OGGETTO: REALIZZAZIONE DI PARCHEGGIO IN STRUTTURA INTERRATA -
AREA "PARCO DELLA ROCCA EX FAUNISTICO" - CITTÀ ALTA - BERGAMO.

- ⇒ Considerazioni circa gli interventi strutturali previsti nel progetto esecutivo di variante con riferimento agli interventi strutturali previsti nell'originario progetto.

**REALIZZAZIONE DI PARCHEGGIO IN STRUTTURA INTERRATA
NELL'AREA DELLA STAZIONE EK TAVNITICO - CITTA' ALTA - BERGAMO****CONSIDERAZIONI CIRCA GLI INTERVENTI STRUTTURALI PREVISTI NEL PROGETTO ESECUTIVO DI VARIANTE
CON RIFERIMENTO AGLI INTERVENTI STRUTTURALI PREVISTI NELL'ORIGINARIO PROGETTO****RELAZIONE**

SEZIONE A-A (1:100)

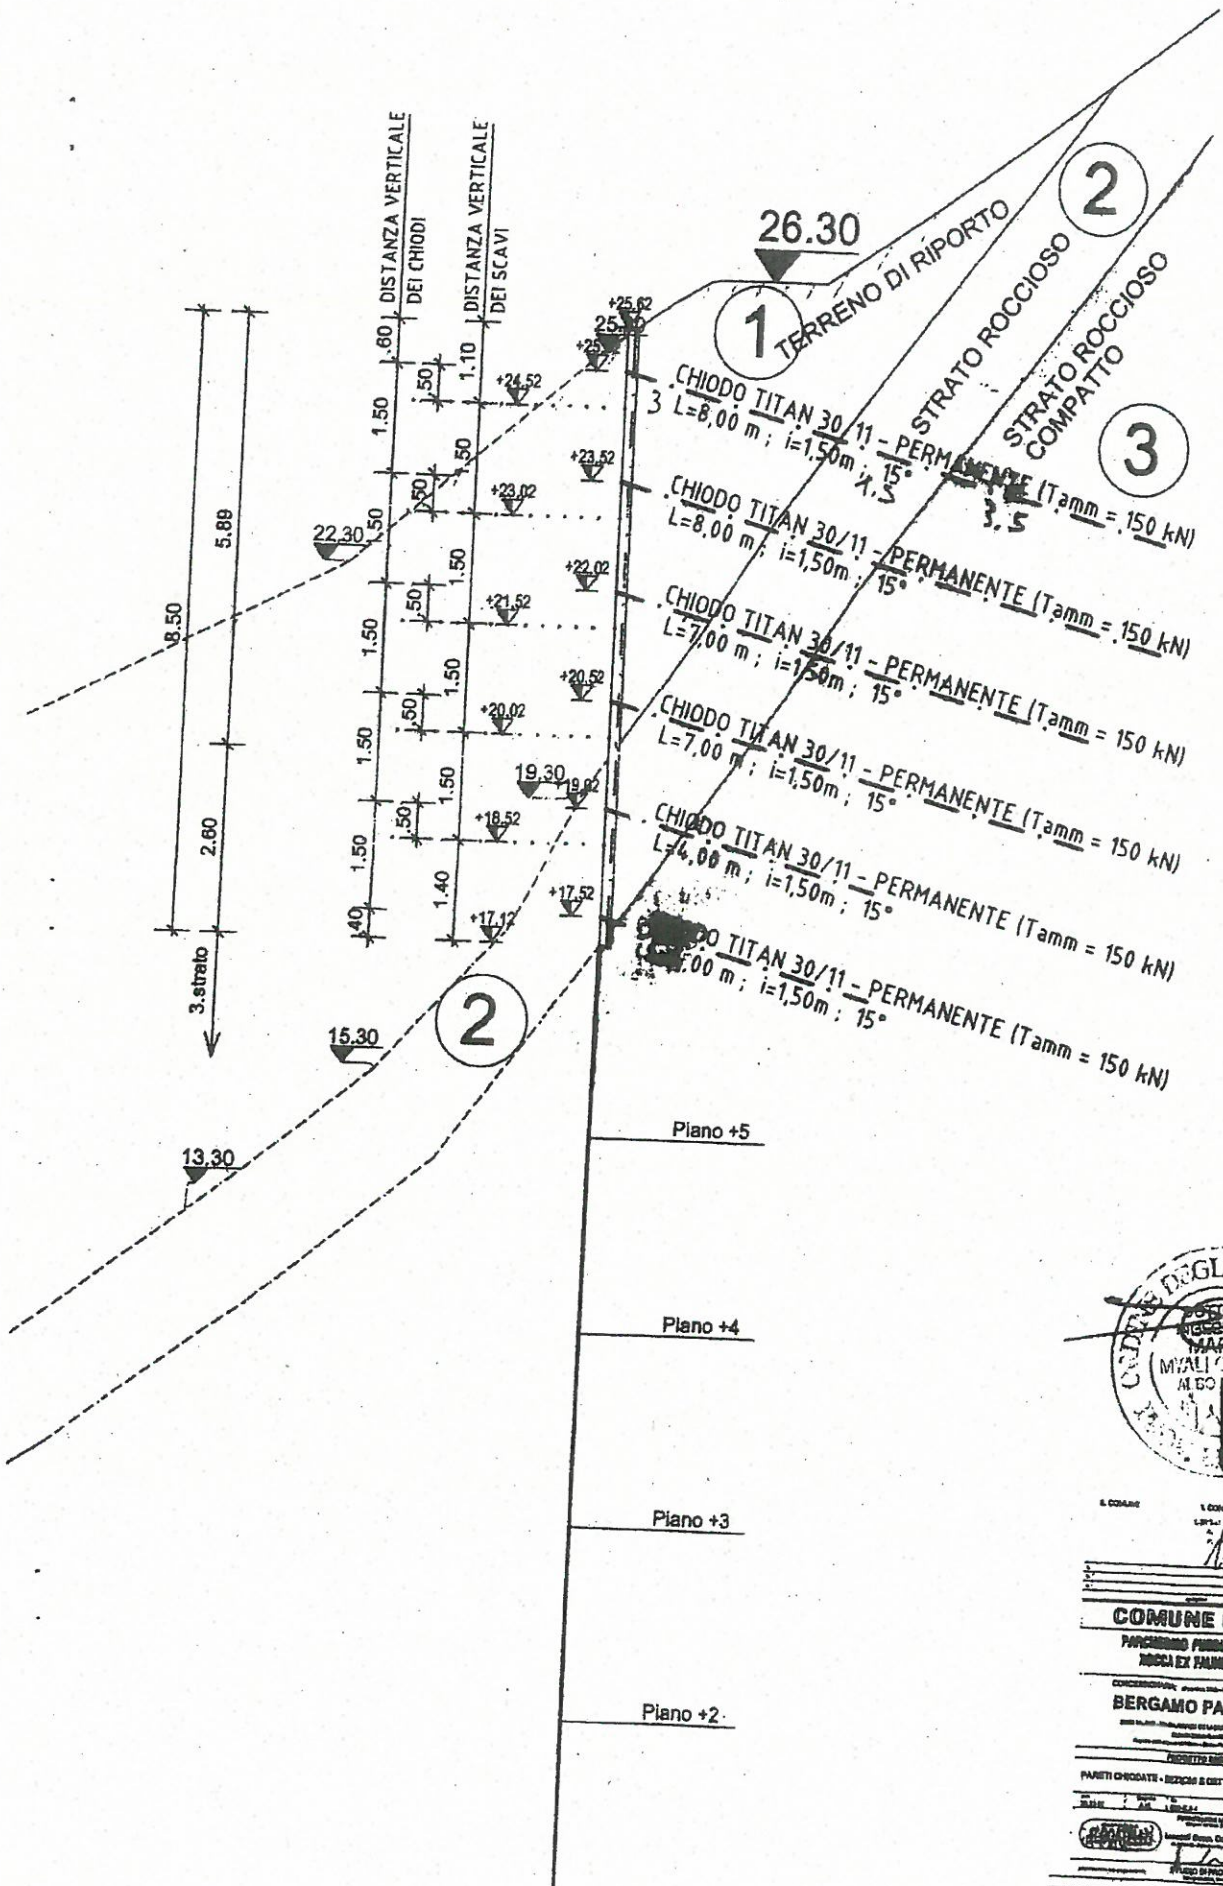
In particolare, se si esaminano le sezioni geologiche tecniche (**Allegato 1**) a firma dott. Lorenzo Cadrobbi "Geologia Applicata" e si confrontano con la sezione strutturale (**Allegato 2**) del progettista strutturale, si può notare come la paratia con micropali tirantati di altezza 8 m è stata ritenuta sostituibile dai progettisti strutturali da una parete chiodata, come già riportato nella mia relazione del 11.03.09 al punto B1 e al punto B2:

L'ingegnere strutturista ha ritenuto, in quanto le determinazioni di natura geotecnica sono di competenza dell'ingegnere/architetto strutturista-geotecnico, e quindi senza alcun obbligo di seguire le indicazioni del geologo, sulla base dei suoi calcoli, di affidarsi esclusivamente alla parete chiodata con spessore 15 cm armata, anche nel tratto superficiale e nel tratto di roccia alterata. Di fatto però,

SEZIONI GEOLOGICHE-TE

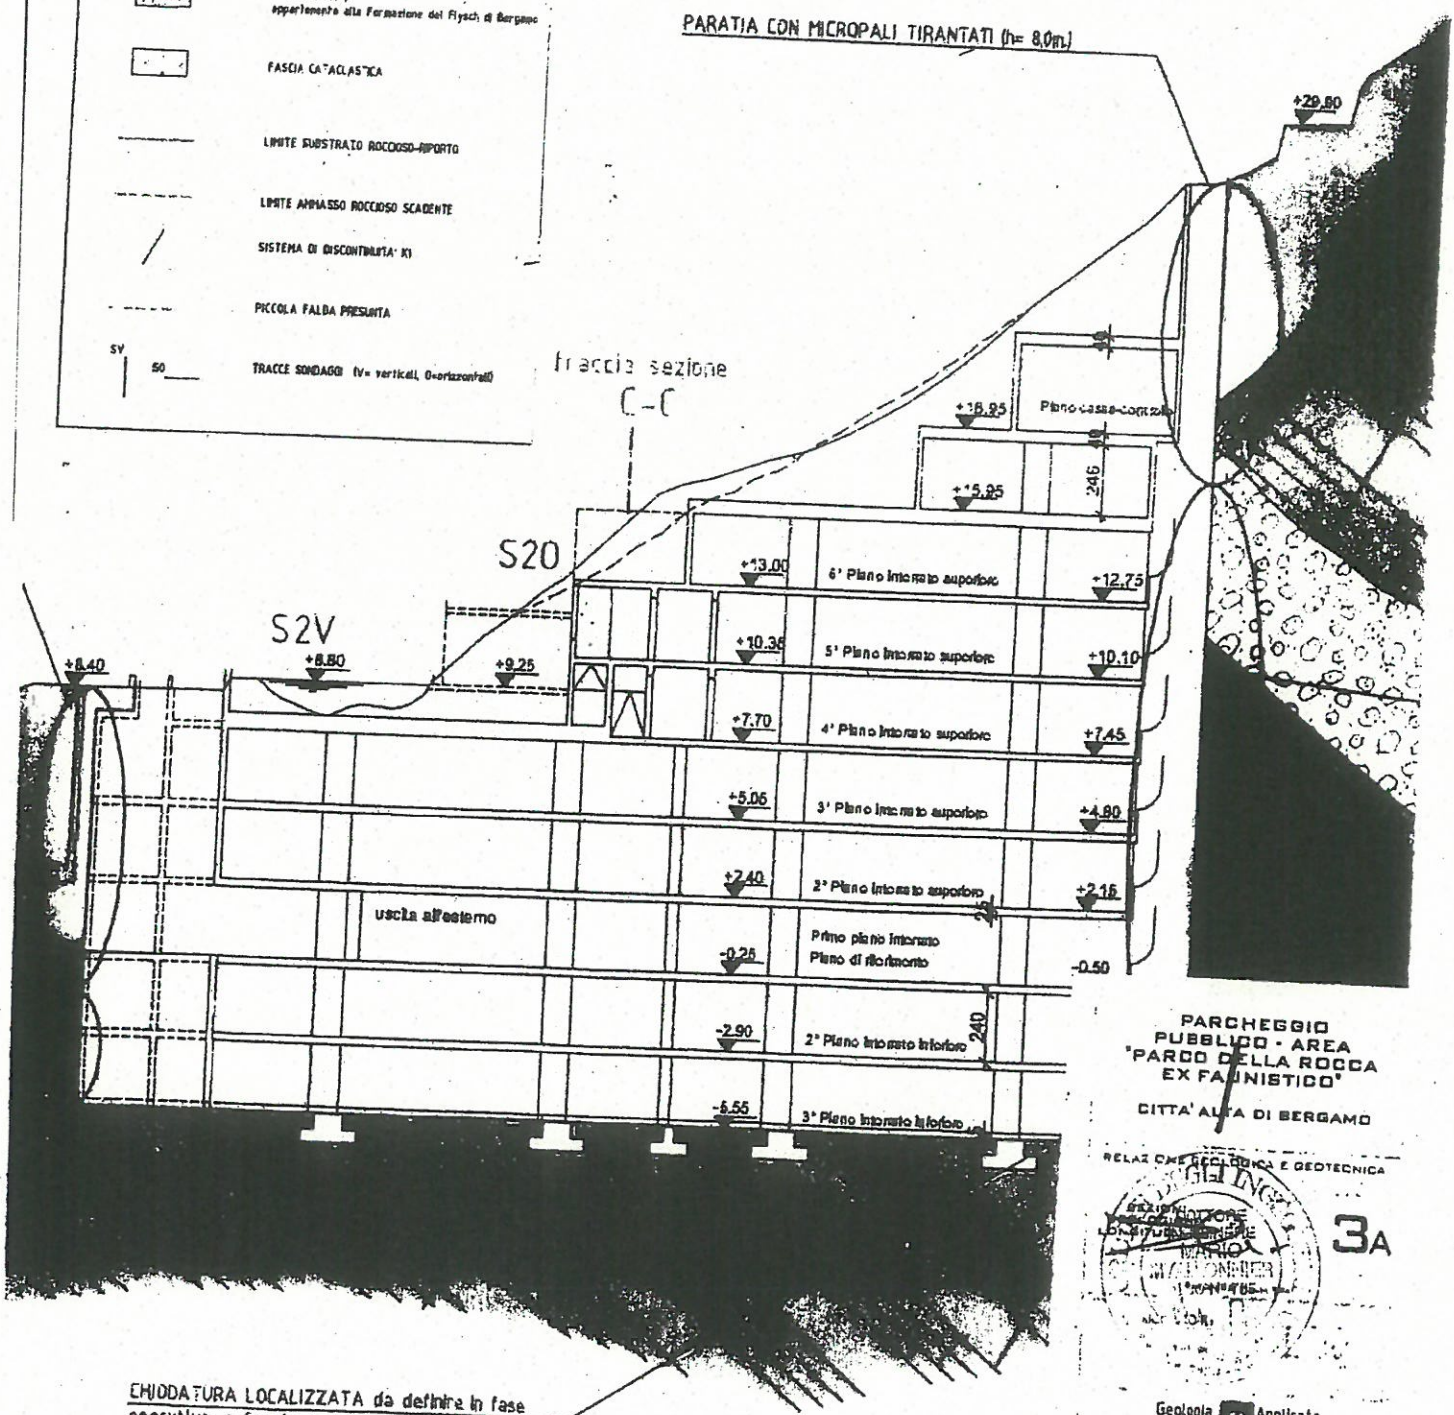
Nel progetto di variante la Concessionaria "Bergamo Parcheggi S.p.A." ha ripreso le impostazioni geotecniche originarie (paratie con micropali tirantati h=8m), estendendo a favore della sicurezza anche agli strati più profondi questa metodologia d'intervento per una serie di motivi:

SEZIONE A-A (1:100)

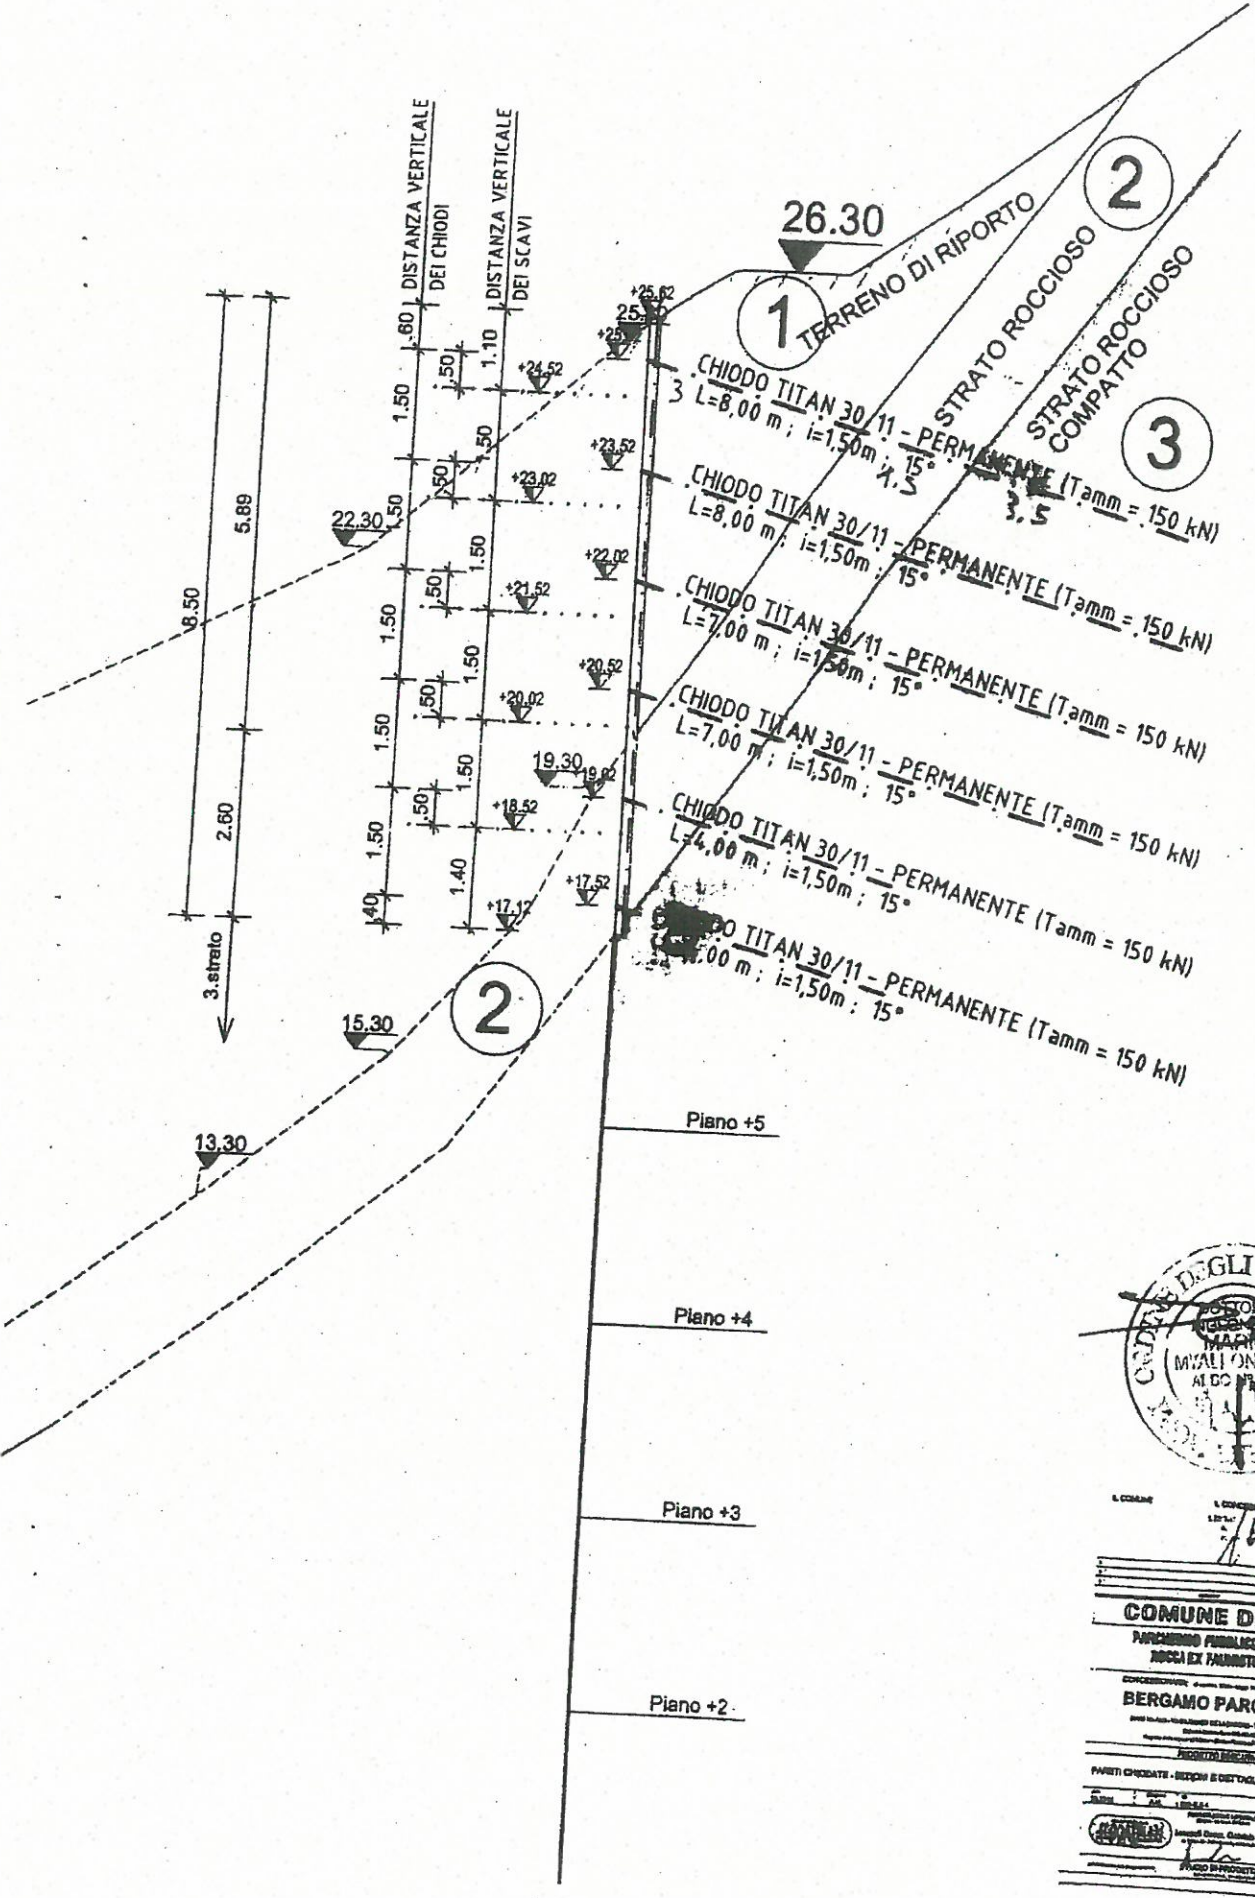
In particolare, se si esaminano le sezioni geologiche tecniche (**Allegato 1**) a firma dott. Lorenzo Cadrobbi "Geologia Applicata" e si confrontano con la sezione strutturale (**Allegato 2**) del progettista strutturale, si può notare come la paratia con micropali tirantati di altezza 8 m è stata ritenuta sostituibile dai progettisti strutturali da una parete chiodata, come già riportato nella mia relazione del 11.03.09 al punto B1 e al punto B2:

L'ingegnere strutturista ha ritenuto, in quanto le determinazioni di natura geotecnica sono di competenza dell'ingegnere/architetto strutturista-geotecnico, e quindi senza alcun obbligo di seguire le indicazioni del geologo, sulla base dei suoi calcoli, di affidarsi esclusivamente alla parete chiodata con spessore 15 cm armata, anche nel tratto superficiale e nel tratto di roccia alterata. Di fatto però,
